常州市文物保护单位浩然亭修缮设计方案（核准稿）

浩然亭修缮设计方案（核准二稿）审核意见

整改说明

L1角柱剖面图 1:20

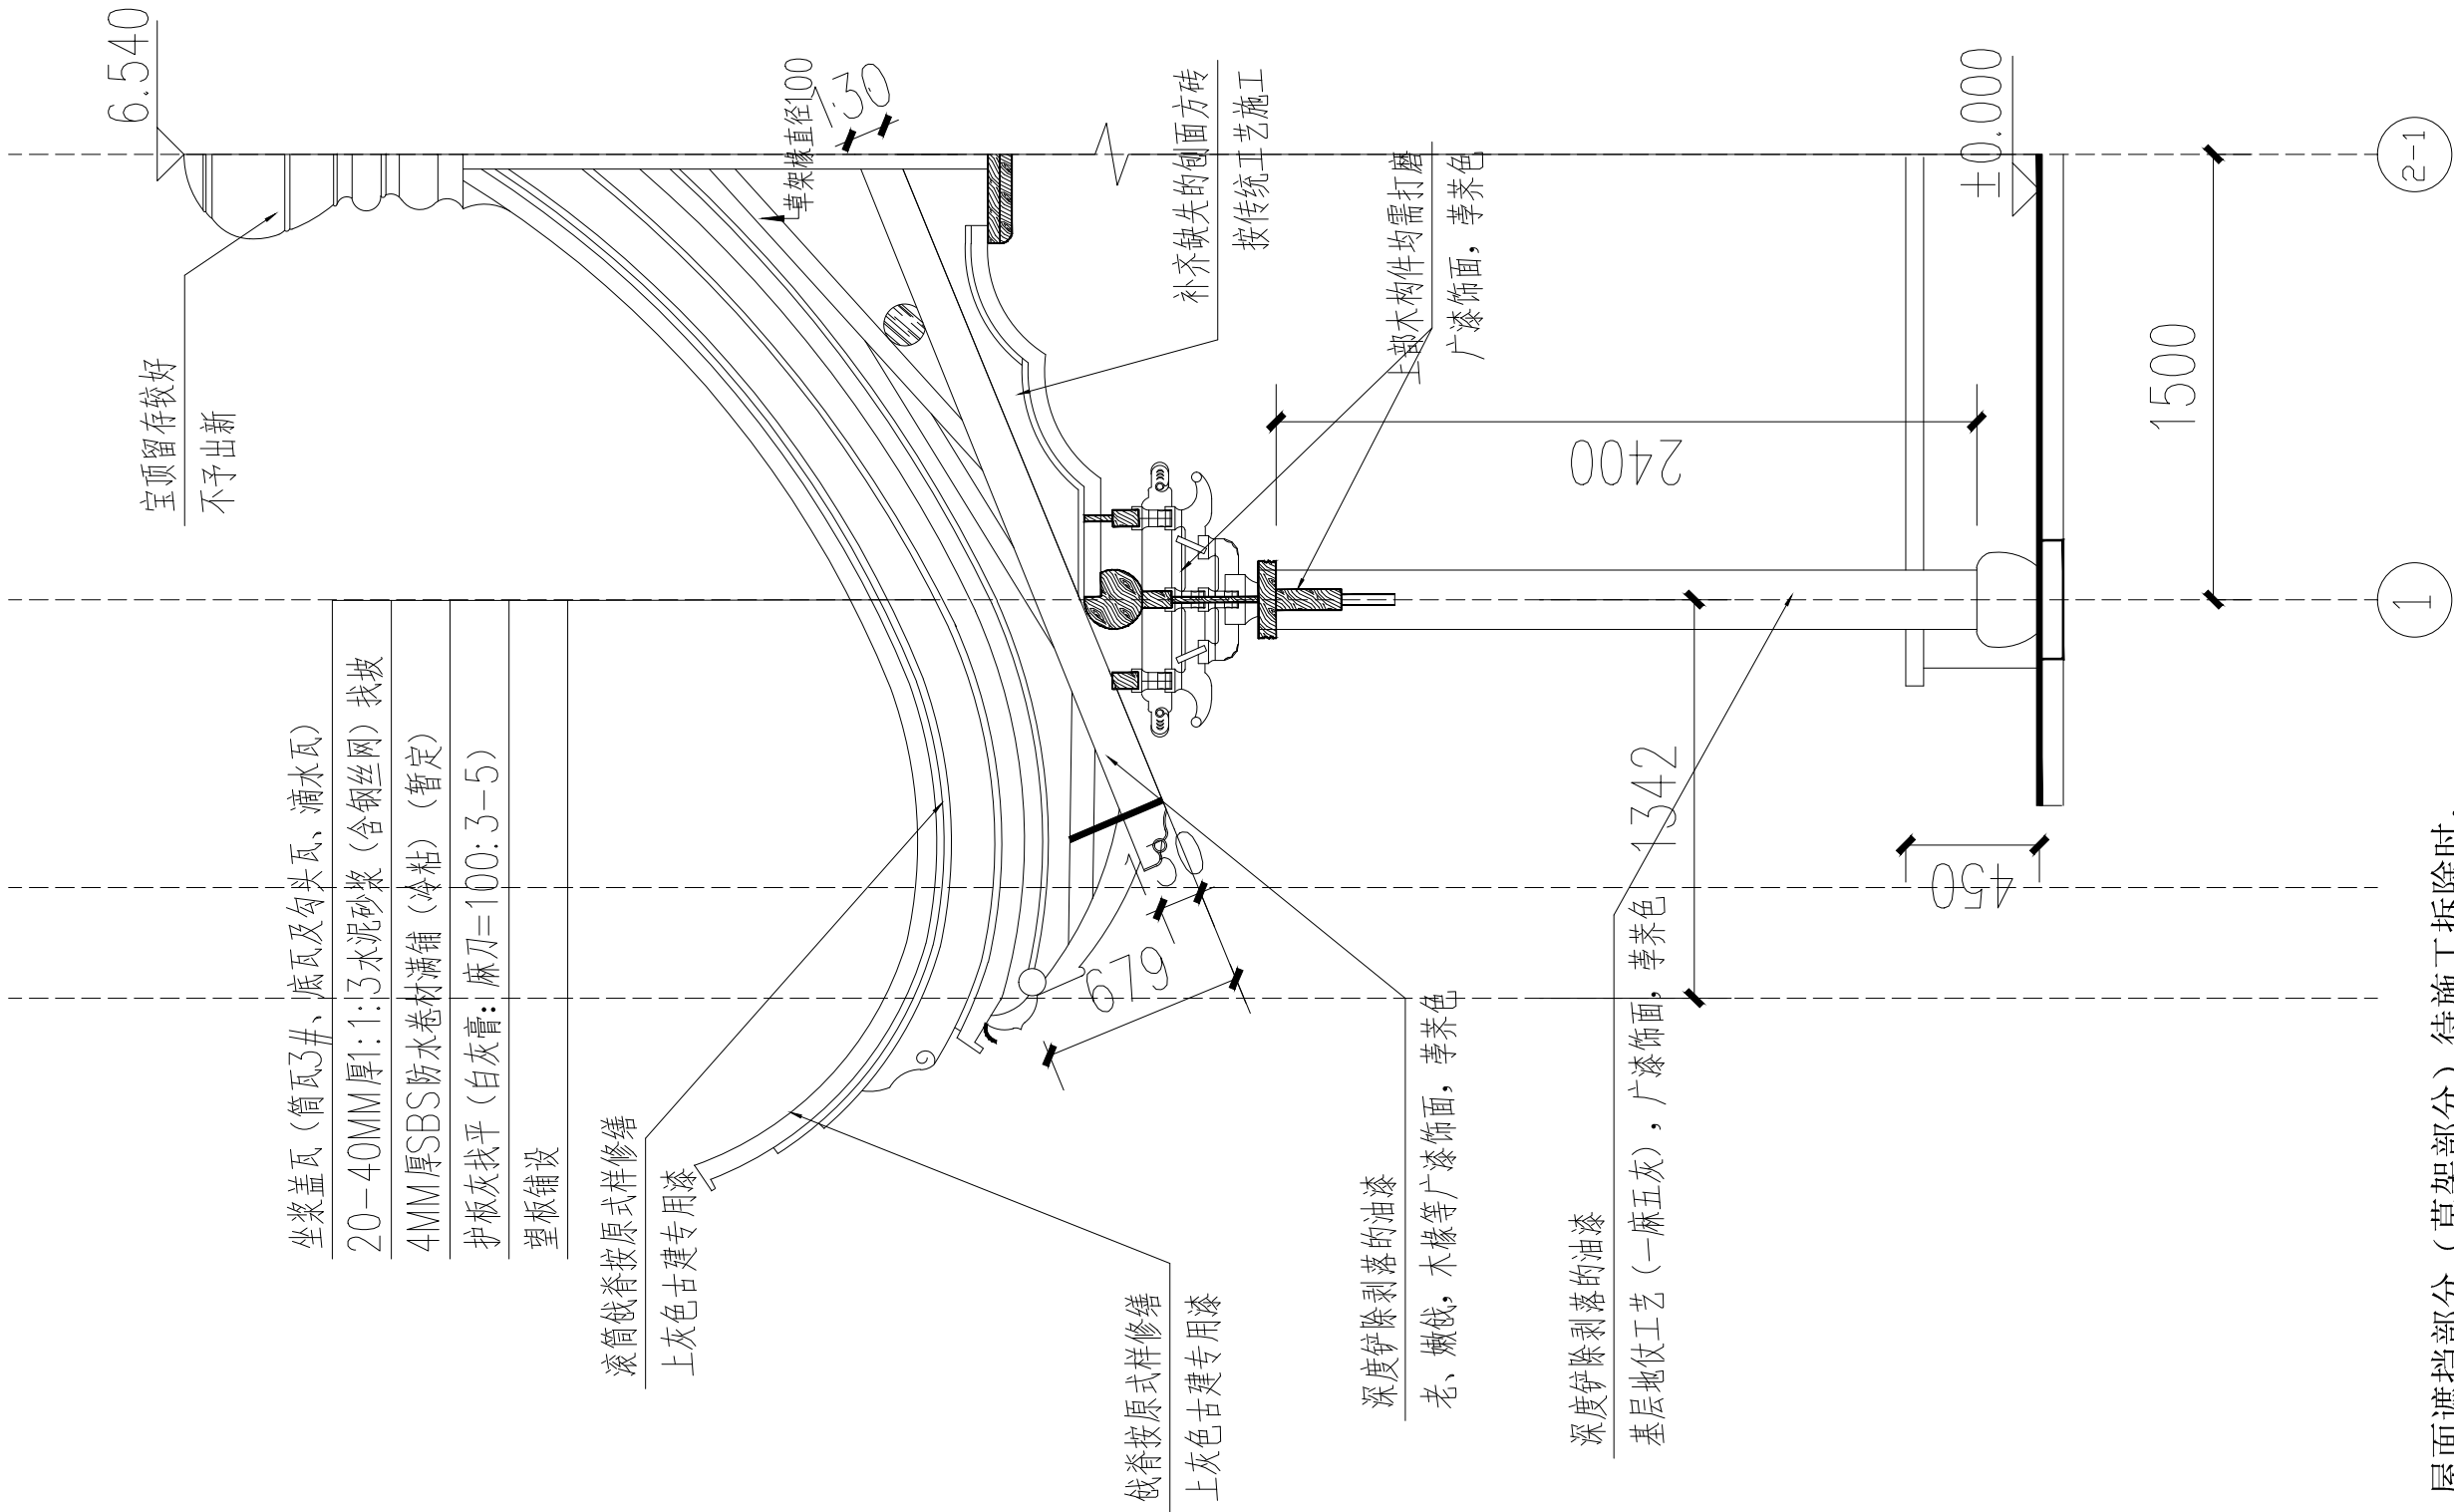
（审核意见）4、草架等被遮掩部位在现状测绘图中写明此结构仅为推测示意，在修缮图纸中写明进行二次勘测后补绘；

备注：屋面遮挡部分（草架部分）待施工拆除时，进行二次勘查，补绘。屋面防水部分，SBS卷材防水暂定。

方案图
L1角柱剖面图

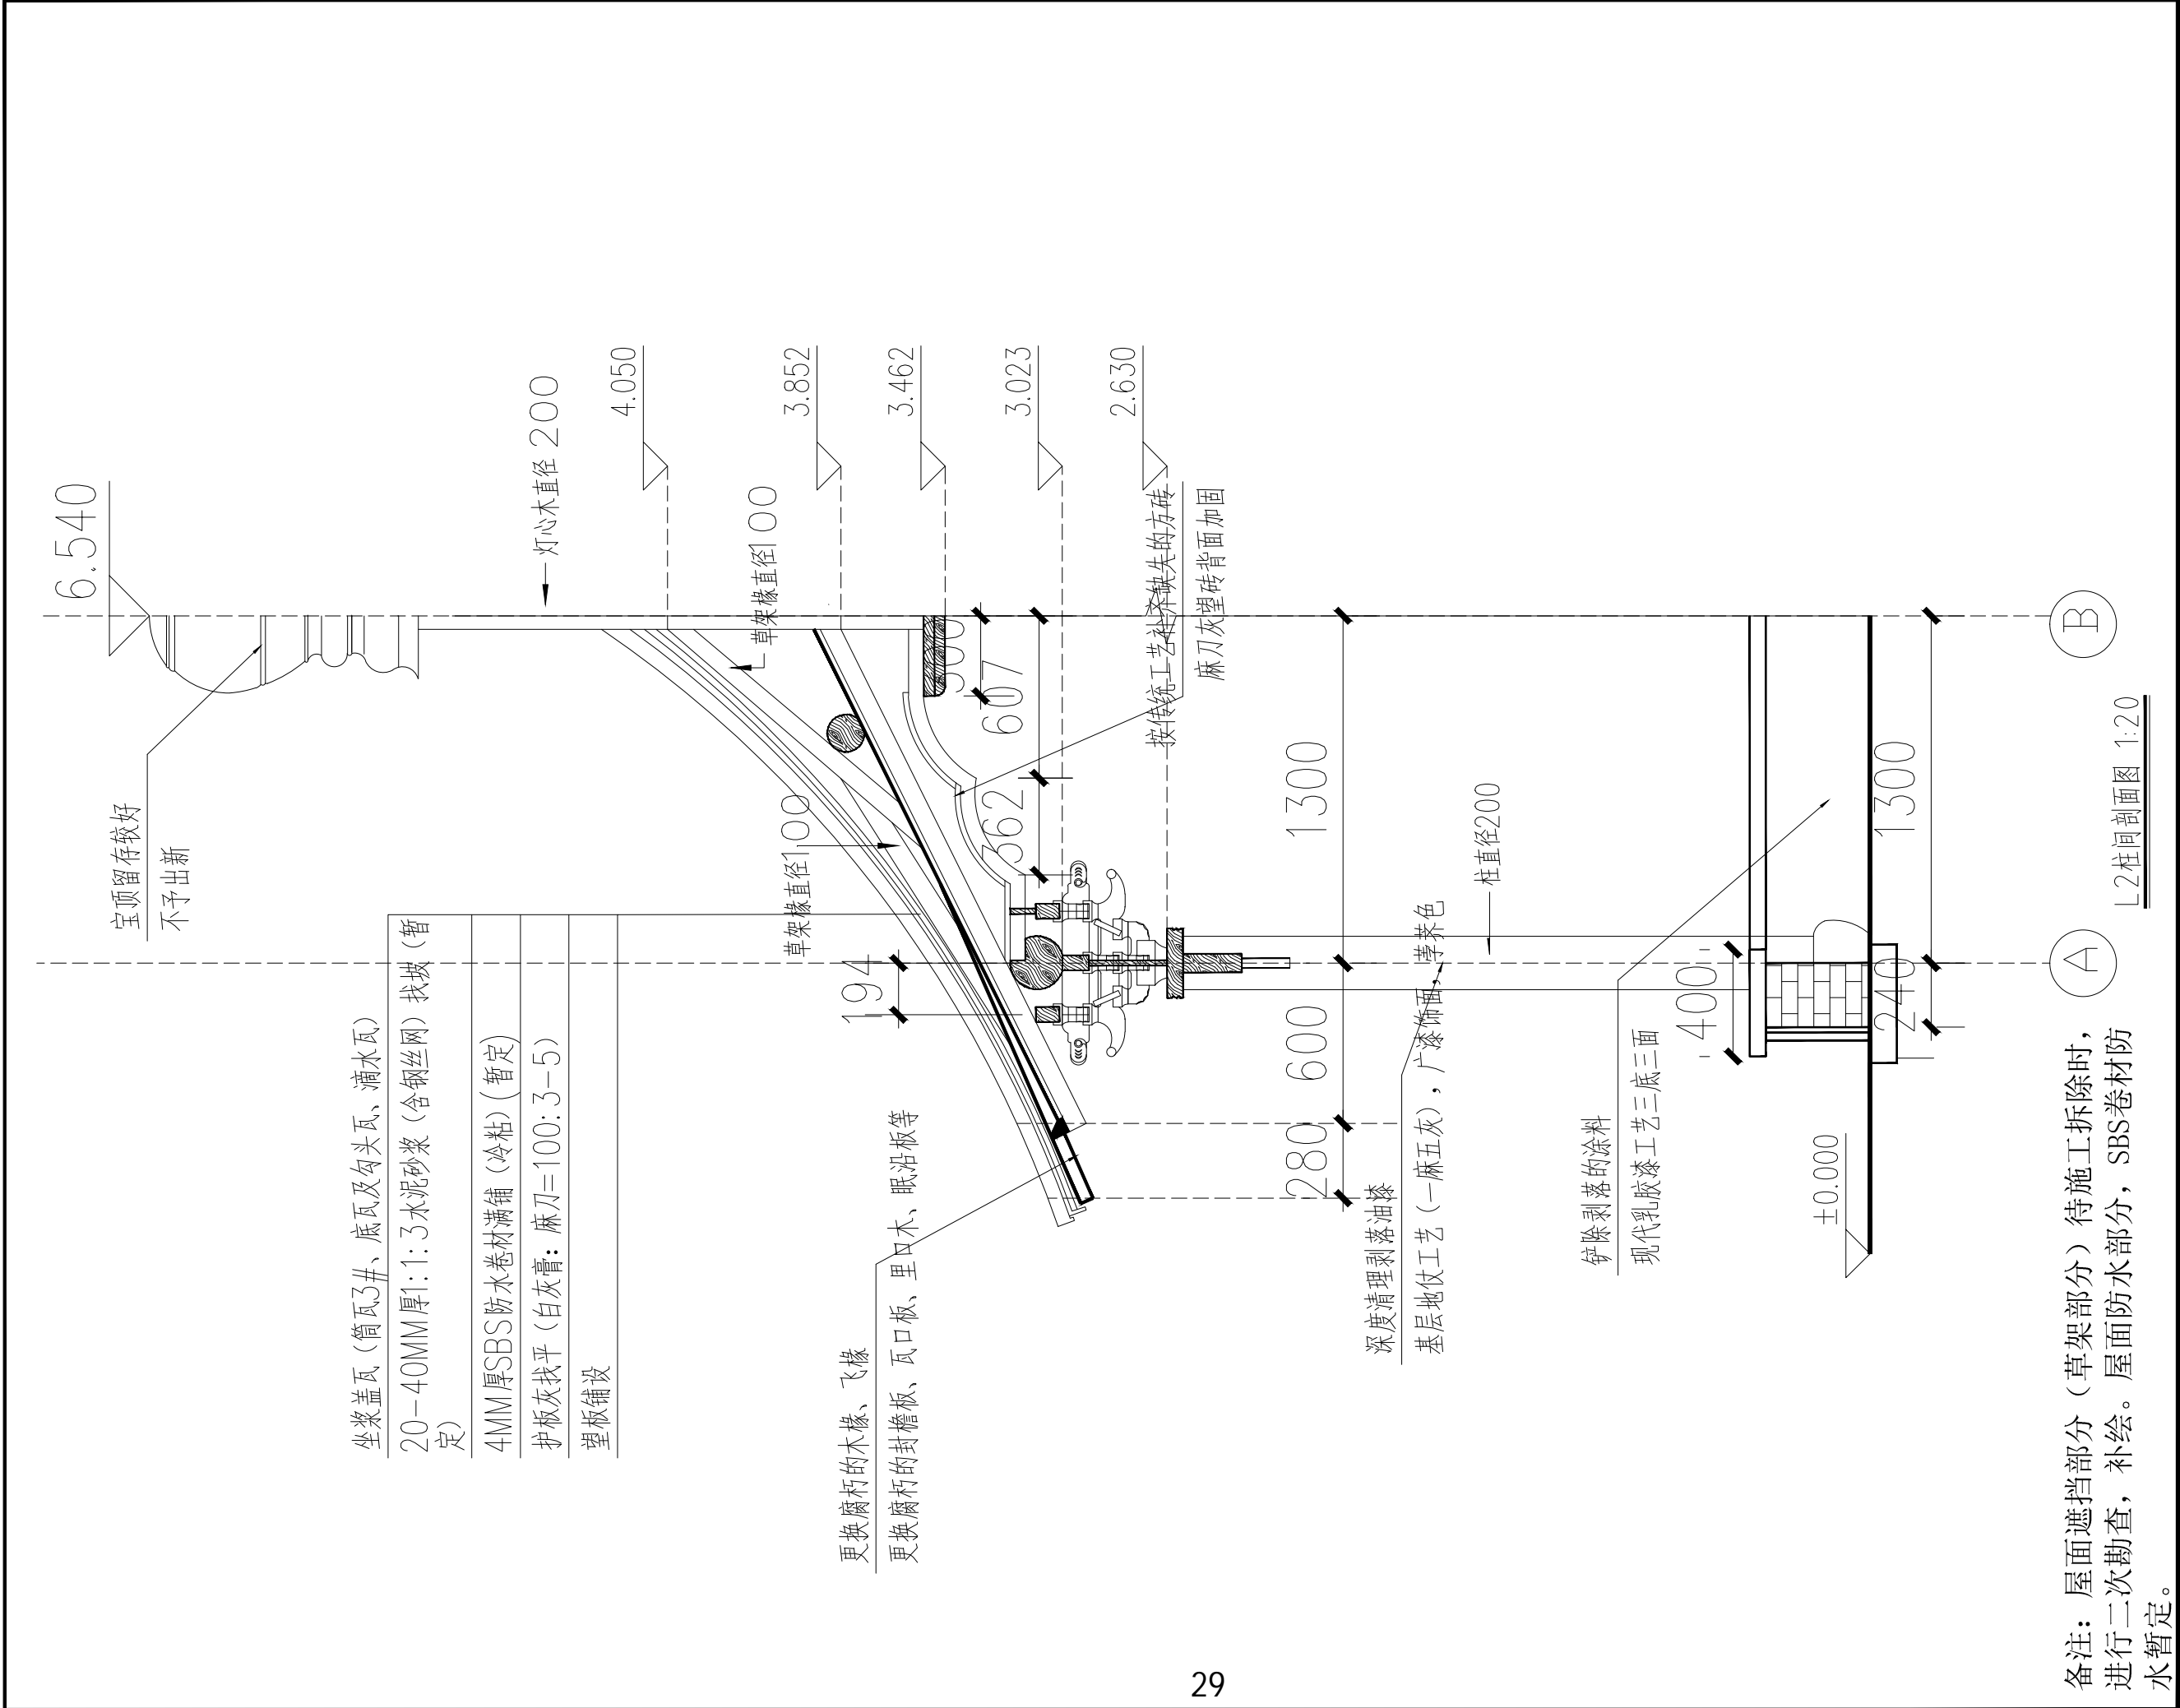
（审核意见）6、屋面防水层是否使用依据二次勘测情况，如原屋面有防水层，则可做防水，如原屋面无防水层，建议利用筒瓦自排水；

（整改说明）4、在修缮图纸中备注标明；详见 P28、P29、P30；

（整改说明）6、屋面防水待施工拆除时进行二次勘测，如有按 SBS 防水卷材铺设（冷粘）；如无则利用筒瓦自排水。详见 P28、P29、P30 备注。

备注：屋面遮挡部分（草架部分）待施工拆除时，进行二次勘查，补绘。屋面防水部分，SBS卷材防水暂定。
